Fotodokumentace k ZL č. 15

Část díla: Bourání ŽB Konstrukcí, IO 300 VH Venky - SMB

Změnový list číslo 16	
Identifikace akce	
Název akce:	Výstavba Multifunkční sportovní a kulturní haly v Brně
Číslo akce SMVS:	-
Objednatel:	I. Statutární město Brno II. ARENA BRNO, a. s. III. Brněnské komunikace a.s. IV. Teplárny Brno, a.s.
Zastoupen:	Objednatelem
Zhotovitel:	HOCHTIEF CZ a.s., Plzeňská 16/3217, 150 00 Praha 5
SPST:	Společnost INVIN, RUBY, INFRAM a CM
Projektant:	Projektová dokumentace 1 - Arch.Design, s.r.o. a A PLUS a.s. Projektová dokumentace 2 - PK OSSENDORF s.r.o.
Předmět změnového listu	
Nátěr výztuže v pracovních spárách, SO 101 hala	
Část díla dotčená změnovým listem	
Zakládání, výztuž základů, SO hala ASŘ	
Popis změny, popis technického řešení	
Původní řešení dle smluvní (tendrové) dokumentace :	
V původním řešení nebylo uvažováno, že bude výztuž s antikorozním nátěrem.	
Nové řešení :	
Dle rozhodnutí investora byl vznesen požadavek na realizaci antikorozního nátěru v pracovních spárách u SO 101 hala.

Změnový list číslo 17**Identifikace akce**

ŽB šachta v trase vodovodu

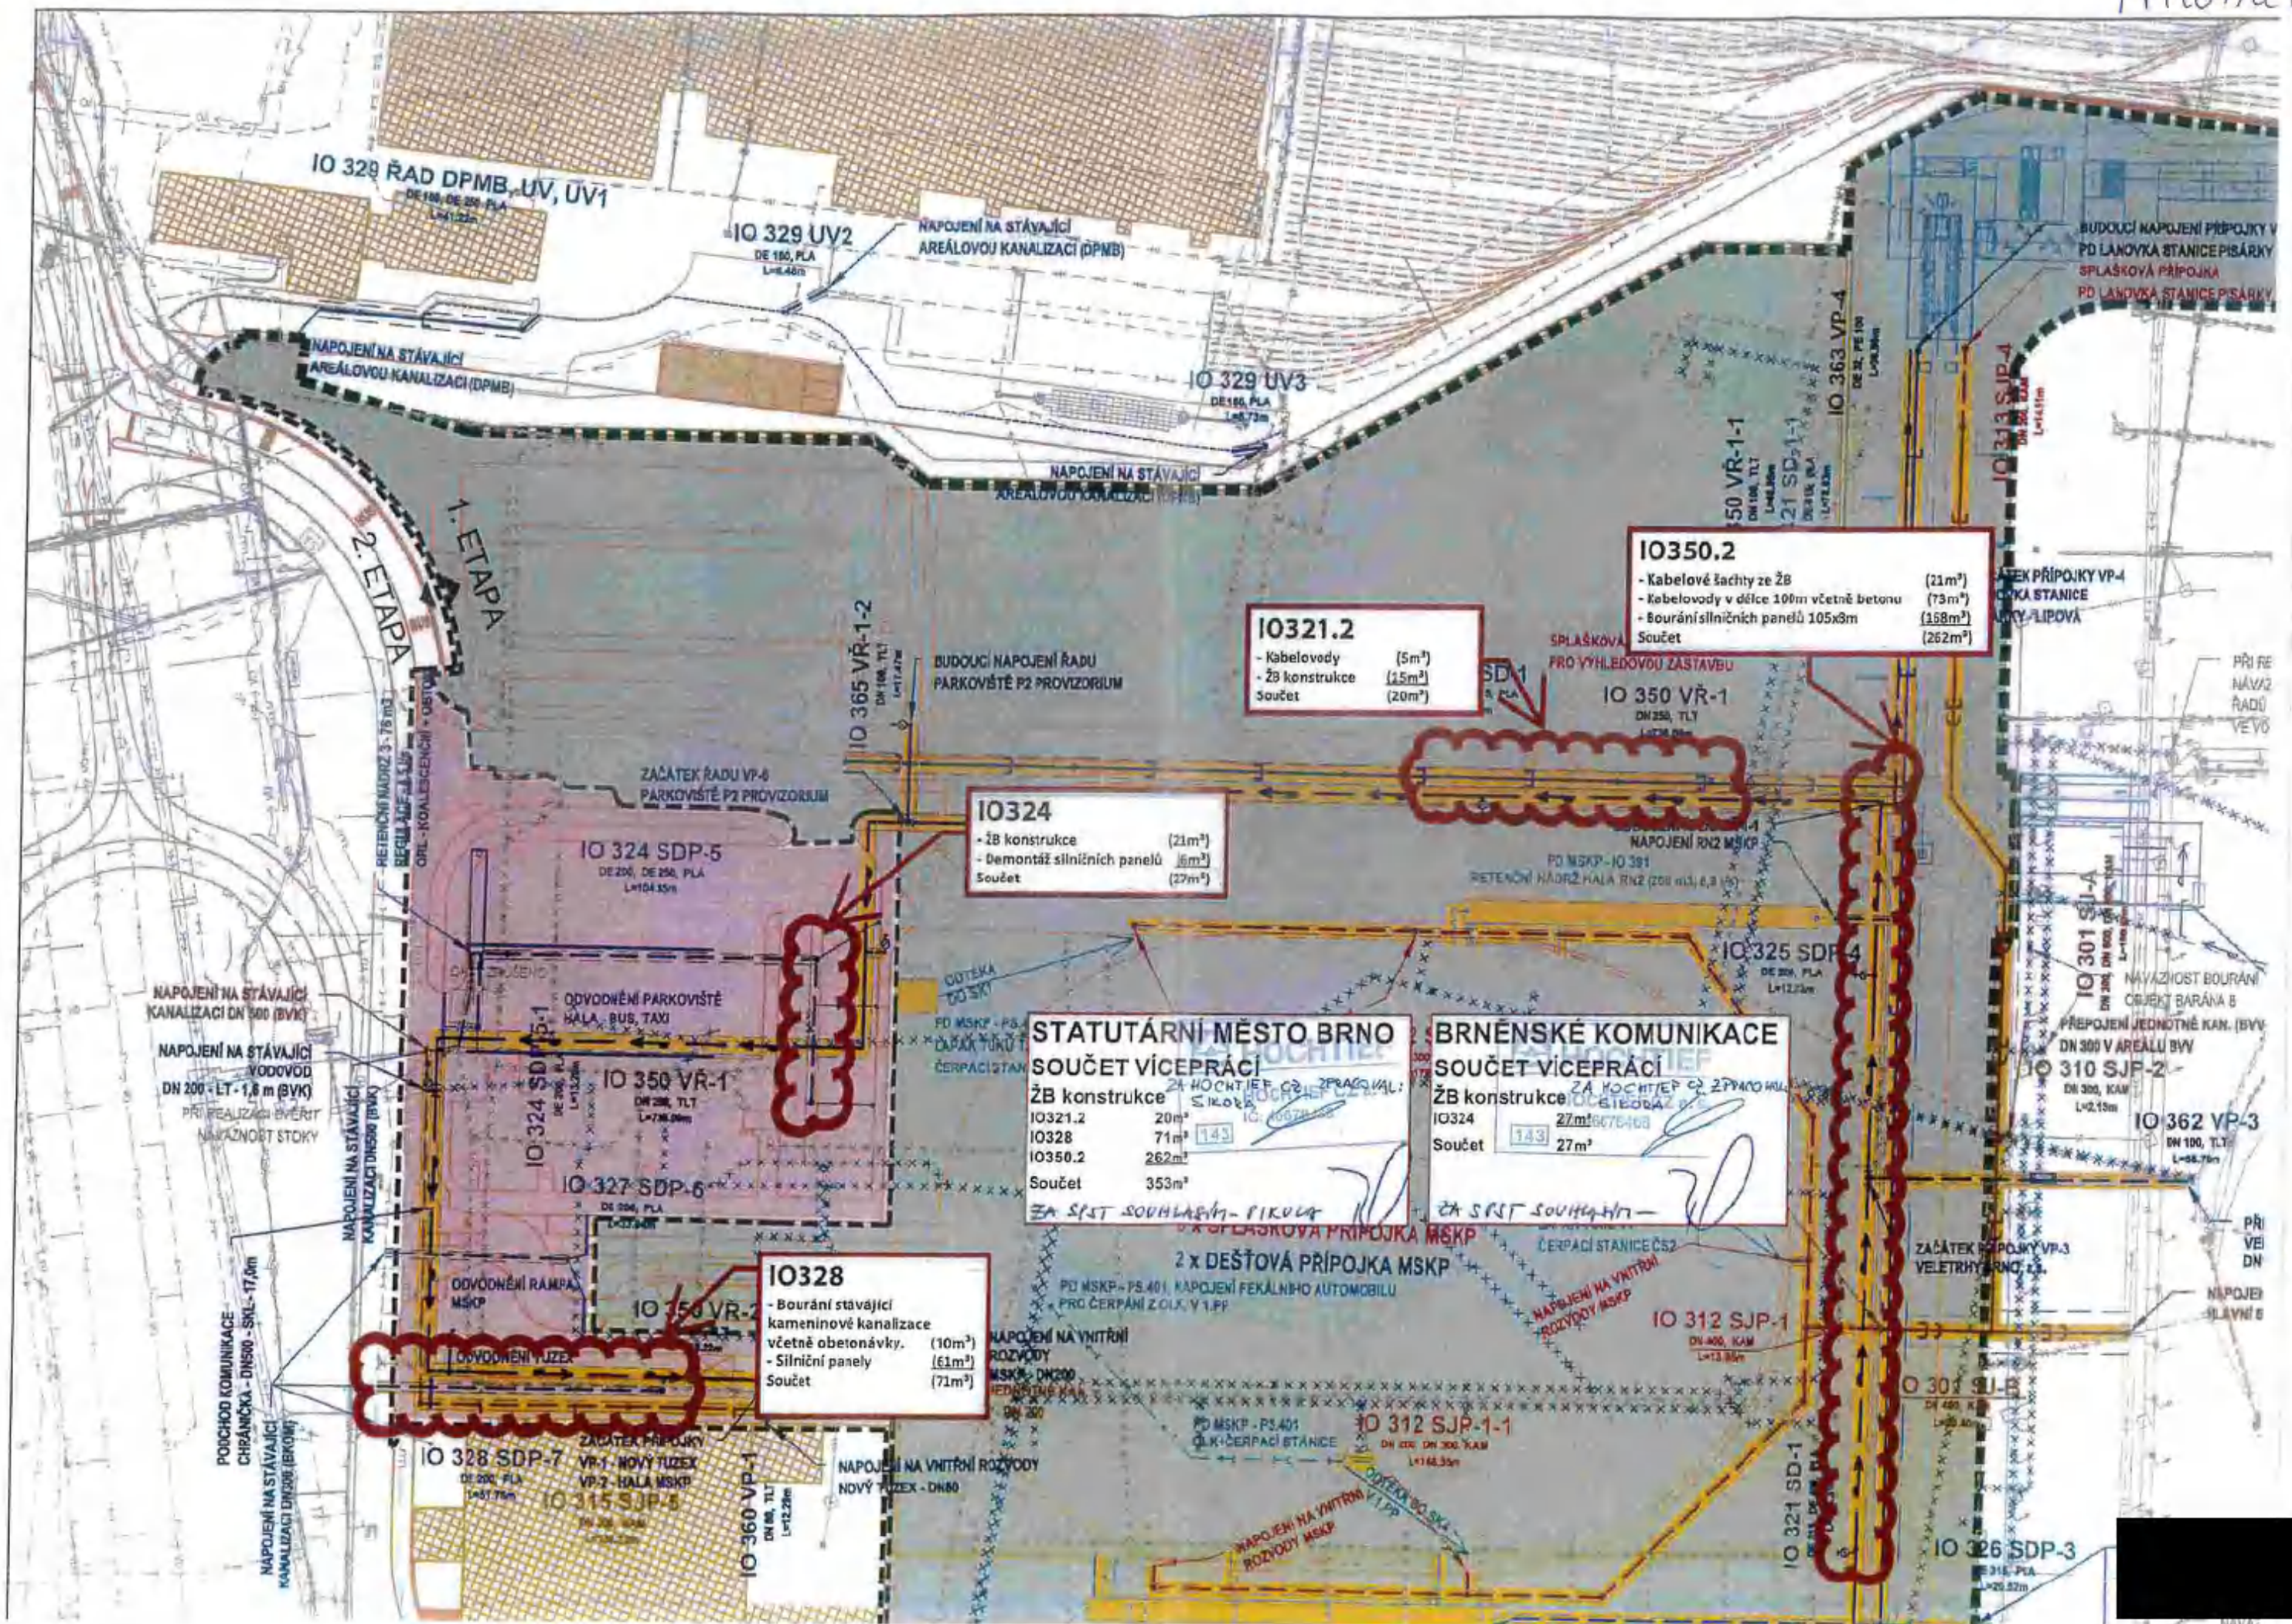
Dnešního dne byla při výkopu rýhy pro vodovodní potrubí v úseku od lomového bodu V8 po výškový lom V6, zjištěna přítomnost kabelové šachty z betonu a ocelového potrubí v délce 100 m.
Z důvodu bourání konstrukce došlo ke zvětšení šířky výkopu a následně dojde ke zvětšení výměře zásypu štěrkopískem a recyklatem.

- bourání kabelové šachty z ŽB

- bourání stěnových panelů

Fotodokumentace k ZL č. 16

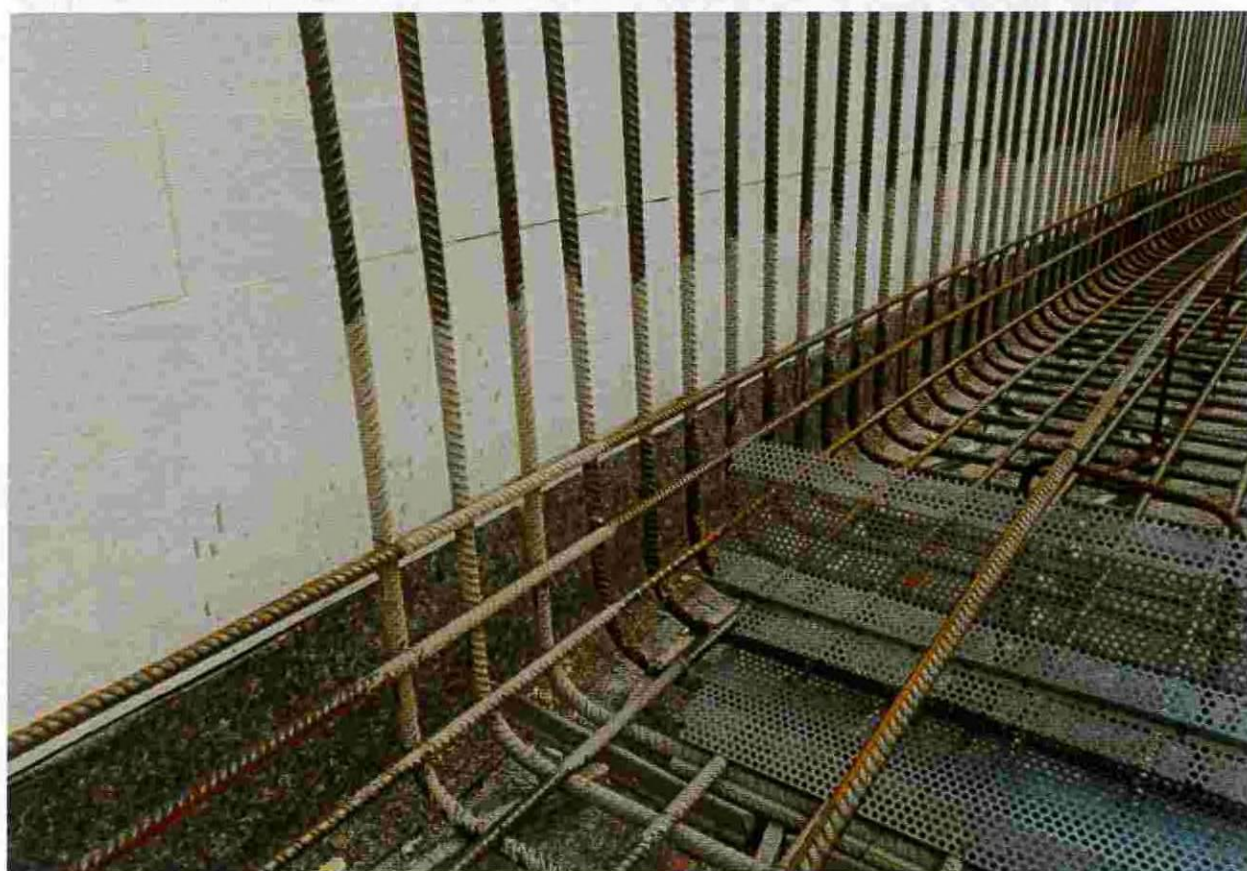
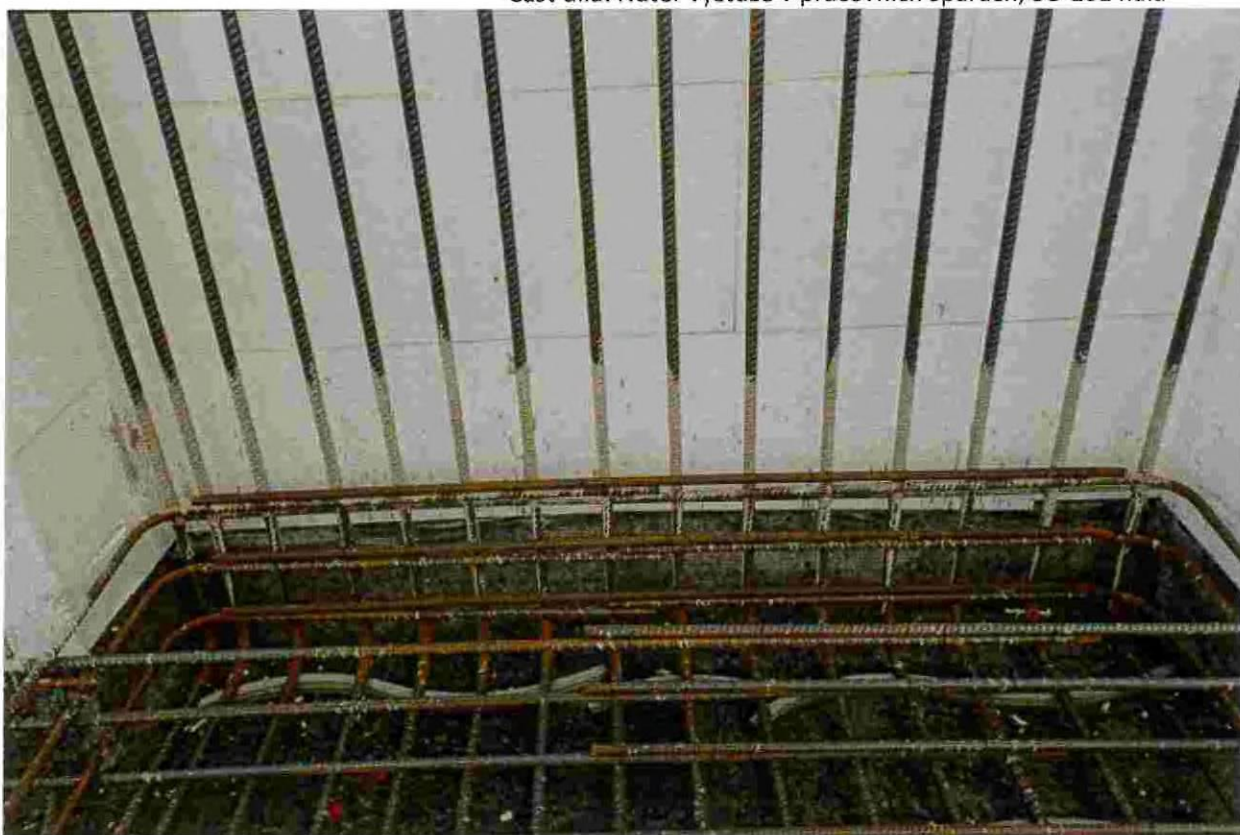
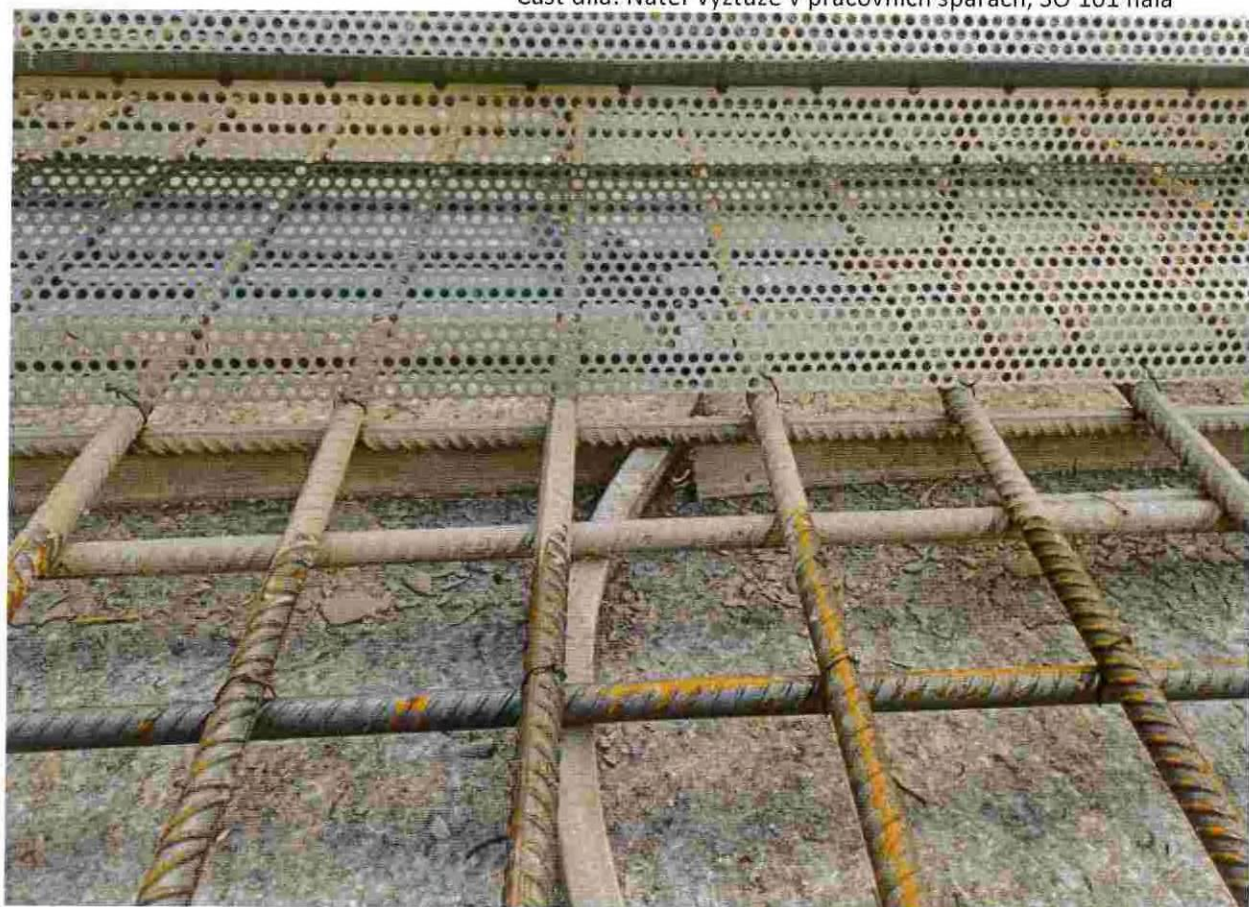
Zdůvodnění změny :	
Změna je na realizována na základě doporučení statika, pro ochranu vyčnívající výztuže v pracovních spárách u SO 101 hala, které budou zabetonovány jako součást konstrukce bílé vany pod hladinou podzemní vody.	
Vliv změny na výkresovou dokumentaci :	
Bez vlivu na výkresovou dokumentaci.	
Záznamy o změně ve stavebním deníku a zápisech z KD :	
Záznam o změně je uveden v zápisu z KD ze dne 20.2.2024, pod bodem 21/4.	
Předpokládaný vliv na termín, kvalitu, cenu díla :	
Vliv na termín: ne, bez dopadu na termín	
Vliv na kvalitu: změny nemají vliv na výslednou kvalitu díla	
Vliv na cenu: dochází ke zvýšení ceny díla dle Přílohy 1 ZL 16	
Přílohy:

Vyznačení pracovních spar

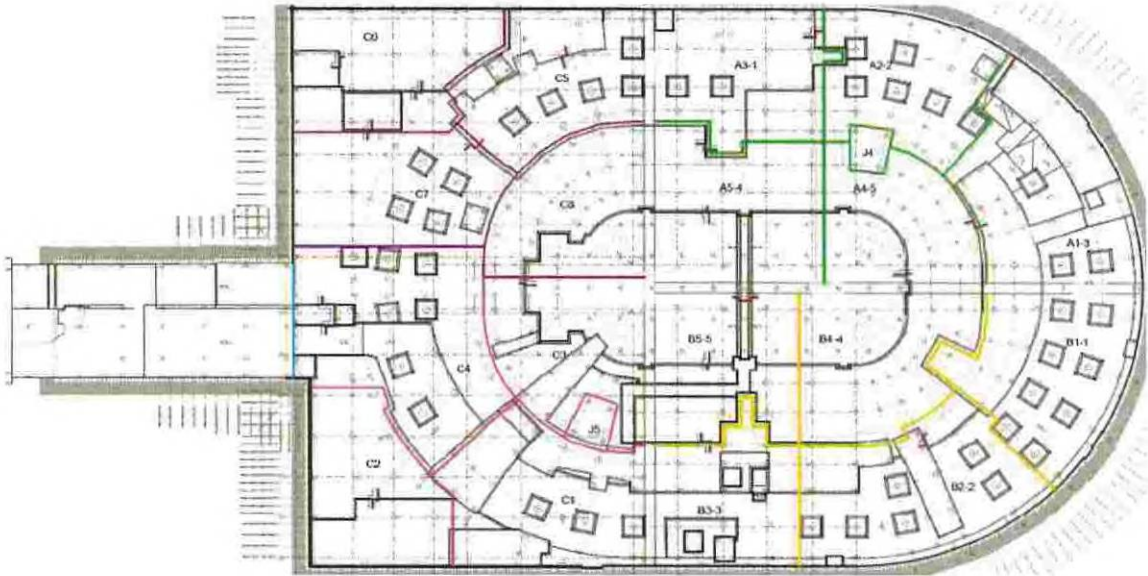
Délka pracovních spar											
Délka pracovních spar	Délka pracovní spáry v ZD SV	Délka pracovní spáry v ZD SZ	Délka pracovní spáry v ZD SZ	Výškové přechody v ZD prohlubně	Dilatace Rampa/ZD	Spoj ZD/stěna	Délka smršťovák	Pracovní spáry stěny 1PP (v. 5,7m, 85ks)	Pracovní spáry stěny rampa (v. pr. 2,8m, 20ks)	Spoj stěna strop	Celkem délka
230,00	235,00	248,00	195,00	1 400,00	25,00	653,00	440,00	484,50	56,00	255,00	4 238,50
230,00	235,00	248,00	195,00	1 400,00	25,00	653,00	440,00	484,50	56,00	255,00	4 238,50
